PROGRAMA LAGOAS DO NORTE
Etapa II

AVALIAÇÃO DAS CONDIÇÕES DE SEGURANÇA E ESTABILIDADE
DOS DIQUES DOS RIOS PARNAÍBA E POTI

- PRODUTO 2 -

Ref.: Relatório Painel de Segurança – Produto 2.

Figura 3.7 – Perfil do escoamento da cheia de 1985 ao longo dos Diques Boa Esperança e Poti Velho/Mocambinho.

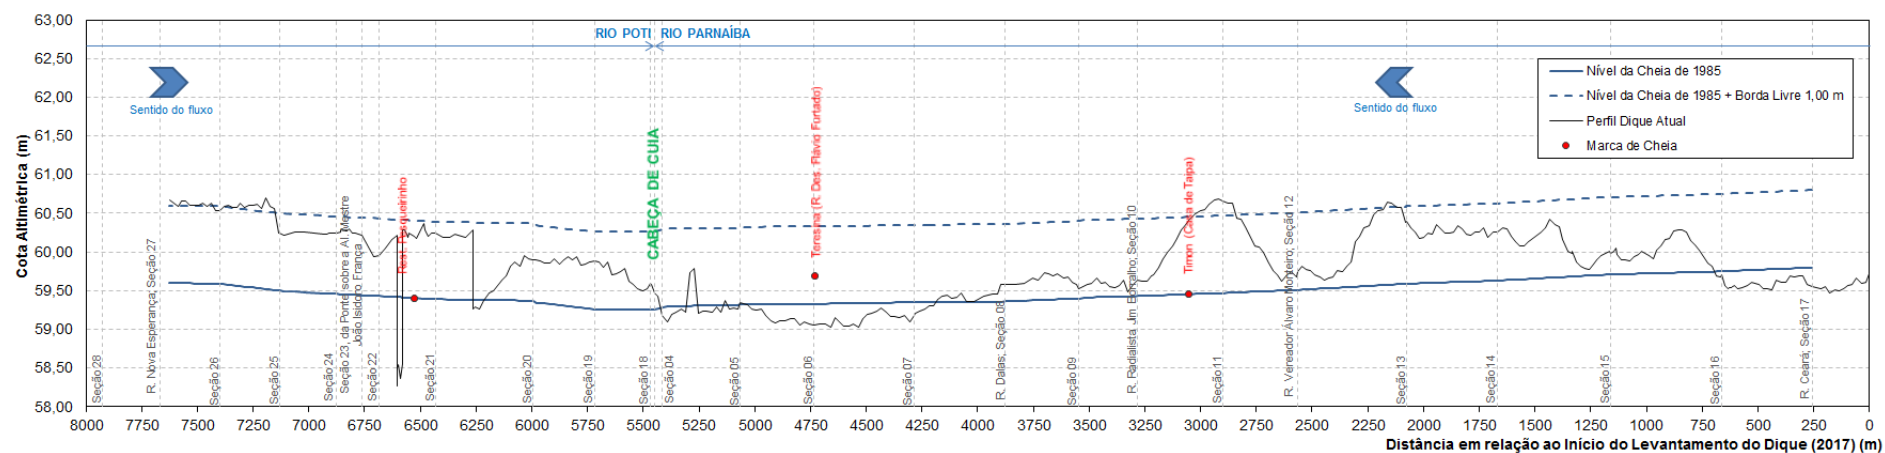
Confirmando informações colhidas em campo com moradores locais, os perfis de escoamento indicam que houve galgamento dos diques em largas extensões de seu traçado, principalmente no trecho de jusante do Dique Boa Esperança, nos 1500 metros antes da confluência do rio Parnaíba com o rio Poti.

Portanto, para a garantia de segurança de toda a população protegida pelos diques e continuidade do Programa Lagoas do Norte, nos moldes dos critérios de projeto admitidos pelo Banco Mundial, é necessária a garantia de estanqueidade dos maciços (com a retirada das benfeitorias pelo menos do paramento de montante) e de borda livre contra galgamento (com o nivelamento do greide em conformidade com o perfil indicado na Figura 3.7).

Portanto, pode-se concluir que o perfil do greide dos diques deve ser alteado para as cotas indicadas na Figura 3.7, obra que somente pode ser feita com a remoção das benfeitorias de pelo menos um dos paramentos do Dique Boa Esperança. Em suma, a condição existente no Cenário de Referência não pode ser aceita pelos responsáveis técnicos em avaliar a segurança dos diques.

Diante dos resultados obtidos com as simulações dos perfis de escoamento da cheia de 1985, o Painel de Segurança recomenda que os perfis dos diques sejam alteados para as cotas indicadas nas colunas 4 das Tabelas 3.1 e 3.2, independentemente da implantação da duplicação da Avenida Boa Esperança.

Figura 4.1 – Curva de frequência de cheias do rio Parnaíba a jusante da confluência.

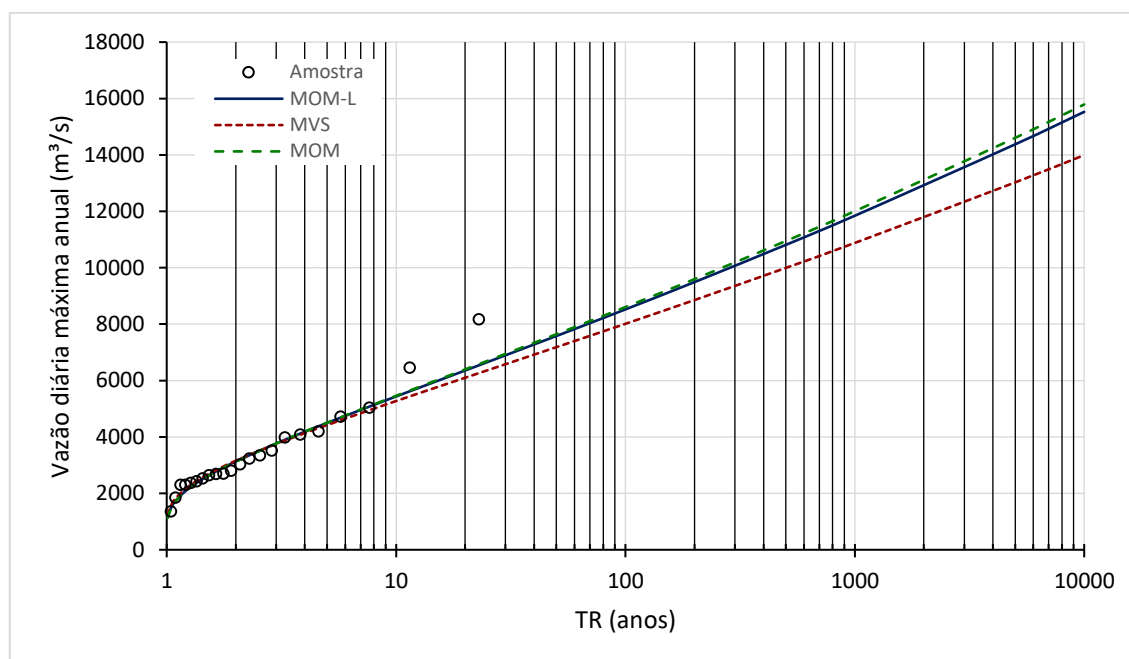
O problema da segurança hidráulica dos diques pode ser mais bem explicado com base na mencionada Figura 3.7, na Figura 3.5 (curva-chave na seção Barra das Pombas) e na Figura 4.1 a seguir, que ilustra o gráfico da curva de frequência das cheias a jusante da confluência dos dois rios, no local da régua linimétrica Barra das Pombas, já considerando a soma das vazões dos rios Parnaíba e Poti.

A vazão que escoaria pela confluência na condição limiar de transbordamento dos diques, sem considerar borda livre, seria 7300 m³/s, que corresponde ao nível de água na El. 58,70 m (ver curva-chave na Figura 3.5). Essa vazão corresponde a um período de retorno de 50 anos (Figura 4.1), que não é aceitável como critério de projeto para uma obra de proteção contra cheias desse porte.

Ademais, caso se considere uma borda livre mínima de 1,00 m para o enquadramento em critérios de segurança, o nível de água de segurança se posicionaria na El. 57,70 m, correspondente a uma vazão de 5700 m³/s. Como esta vazão apresenta um período de retorno de apenas 10 anos, pode-se afirmar que esta é a condição de segurança atual dos diques, totalmente inaceitável como critério de projeto.

Figura 4.2 – Trechos vulneráveis do Dique Poti Velho.

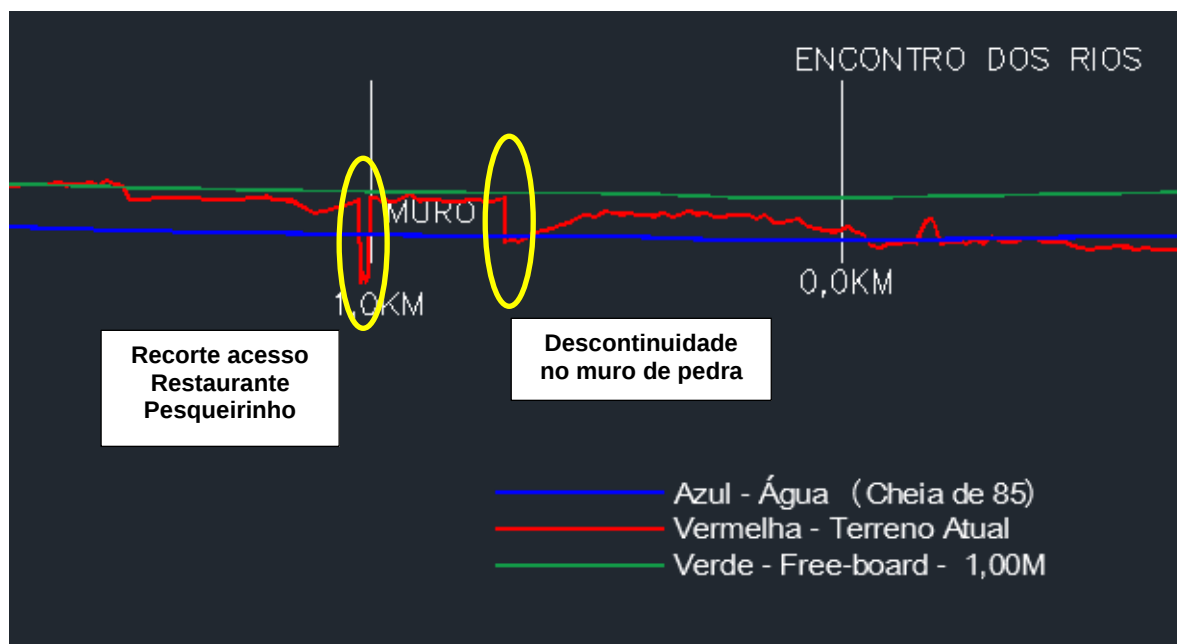
No caso do Dique Poti Velho/Mocambinho, não ocorre o problema de construção irregular de benfeitorias, embora existam alguns pontos de atenção. A Figura 4.2 mostra dois pontos de descontinuidade no desenvolvimento do perfil longitudinal do greide, respectivamente **(i)** no recorte do muro de pedra da rua de acesso ao Restaurante Pesqueirinho e **(ii)** na interrupção brusca do muro de pedra, mas proximidades do Polo Cerâmico.

No trecho final do Dique Poti Velho, nas proximidades do encontro dos rios, houve o crescimento de algumas árvores no paramento de montante, que deverão ser removidas para não comprometer a estanqueidade do maciço. Atenta-se também ao problema de erosões no paramento de montante do dique, causado pelas velocidades de escoamento mais elevadas na parte externa da curva que compõe a morfologia fluvial do rio Poti junto à confluência.

Esse problema fica mais relevante em condições de cheias com vazões mais elevadas no rio Poti, em relação ao rio Parnaíba. Nos estudos de Hidráulica Fluvial, foi feita uma simulação dos perfis de escoamento com vazão de 3000 m³/s afluindo pelo rio Poti, combinada com vazão de 1000 m³/s no rio Parnaíba. Verificou-se que as velocidades médias do escoamento pelo rio Poti aumentavam em até 25% em relação à condição de ocorrência de vazões elevadas simultâneas nos dois rios.

Adicionalmente, considerando a Figura 4.2, verifica-se que o trecho inicial do Dique Mocambinho, imediatamente a montante do Restaurante Pesqueirinho, também não apresenta a recomendação de borda livre mínima. Para este trecho, que está construído como um muro de concreto, pode-se também implantar uma mureta, com cerca de 0,25 m de altura, conforme indicado no trecho entre as seções S24 e S25 da Tabela 3.1.

Para o caso do trecho vulnerável no acesso ao Restaurante Pesqueirinho, já foi desenvolvida uma concepção de projeto, baseada no alteamento da pista da rua, mantendo-se a condição de trafegabilidade de veículos.

Para o caso da descontinuidade do muro de pedra no trecho do Polo Cerâmico, pode-se projetar um dique externo às construções, mantendo-se a área de manobra de carga e descarga nos fundos das lojas. Esse dique não interferiria no escoamento das vazões de cheias do rio Poti, por estar localizado a uma distância relativamente afastada da margem da calha menor e em trecho isolado com velocidades de escoamento praticamente nulas.

Esse problema de erosão no paramento do Dique Poti Velho somente pode ser resolvido com obras de reforço no talude. Enquanto não forem implantadas obras de proteção no trecho, deve-se manter um acompanhamento em tempo real das condições estruturais do dique, durante a ocorrência de cheias, principalmente se as vazões maiores estiverem entrando pelo rio Poti.

Figura 5.2 – Projeto de duplicação da Avenida Boa Esperança com greide acima do perfil da cheia de 1985.

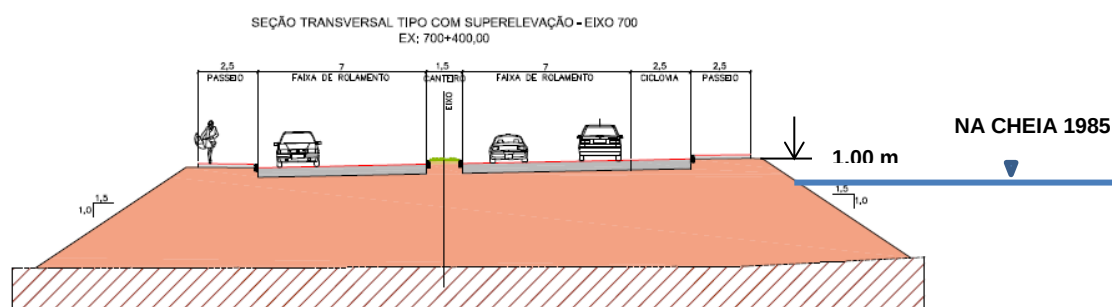
Este projeto apresenta-se adequado como solução de engenharia para garantir a segurança do dique, considerando que haverá remoção das benfeitorias construídas no paramento de montante e elevação do perfil do greide para os valores que preservem a borda livre mínima de 1,00 m, seguindo o critério indicado na Figura 5.2.

Figura 5.3 – Projeto de mureta de concreto para adequação do nível de segurança hidráulica do projeto de duplicação da Avenida Boa Esperança.

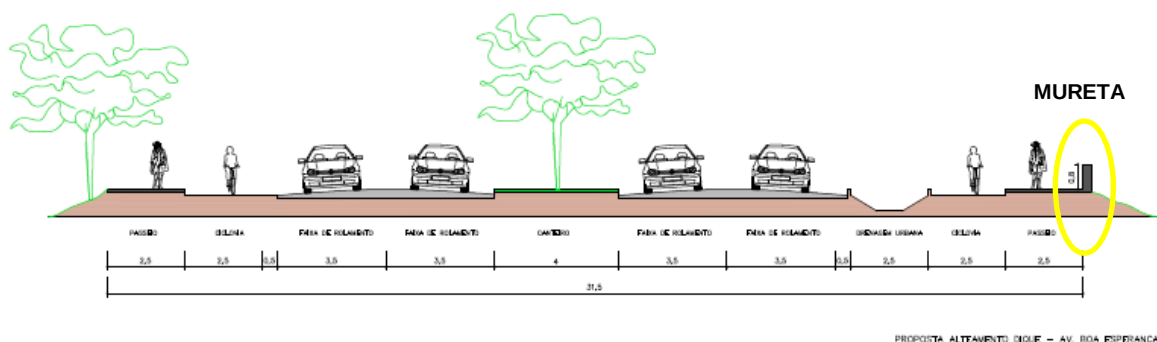
Eventualmente, as elevações das cotas dos greides precisarão ser adequadas em algumas interseções, com perfis mais baixos que se compatibilizem com as ruas que fazem esquina com a Avenida Boa Esperança. Para que essas adequações não comprometam a segurança hidráulica do dique, os trechos com cotas inferiores poderão ser protegidos com muros de concreto, implantados junto à calçada da pista externa da avenida, conforme mostrado na Figura 5.3.

Figura 5.4 – Maquete da solução de engenharia proposta para o recorte no muro de pedra na rua de acesso ao Restaurante Pesqueirinho.

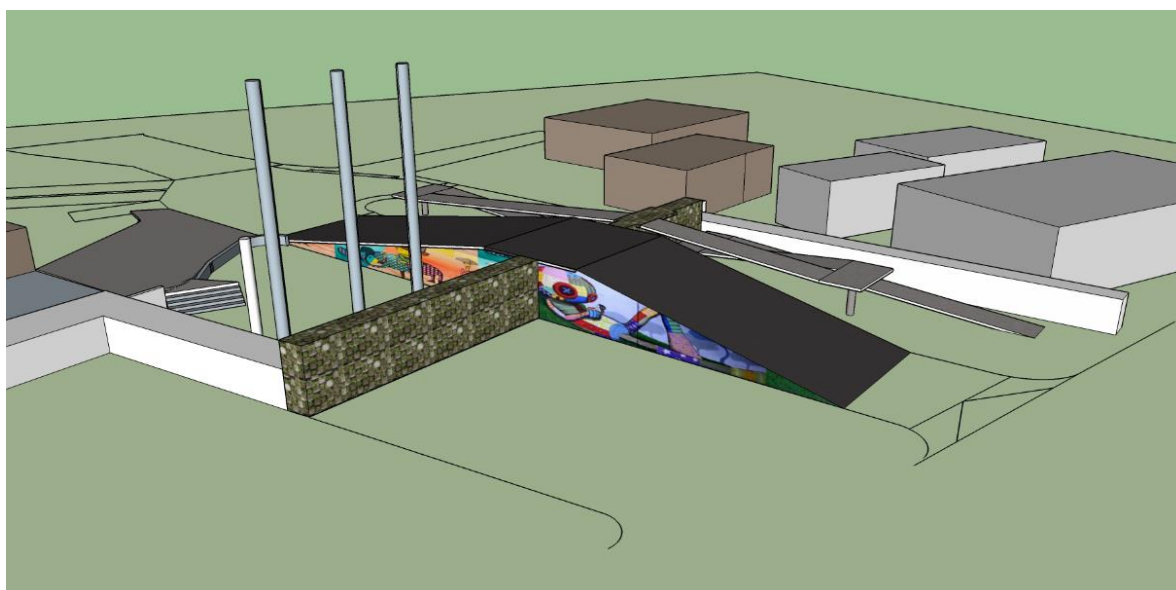
Para o caso do Dique Poti Velho, os trechos vulneráveis a inundações estão localizados no recorte do muro de pedra na rua de acesso ao Restaurante Pesqueirinho e na descontinuidade do muro de pedra nas proximidades do Polo Cerâmico.

No primeiro caso, foi desenvolvida uma solução de engenharia para altear a rampa de acesso, conforme mostrado na maquete da Figura 5.4. Como alternativa a essa solução, pode-se também projetar uma comporta tipo stop-log, que seria colocada no vão tão logo as previsões indiquem a subida das vazões no rio Poti. Para o caso da área do Polo Cerâmico, pode-se idealizar uma solução conforme o croqui da Figura 5.5. O dique proposto pode ser em terra compactada ou em muro de concreto, caso se busque uma solução mais esbelta.
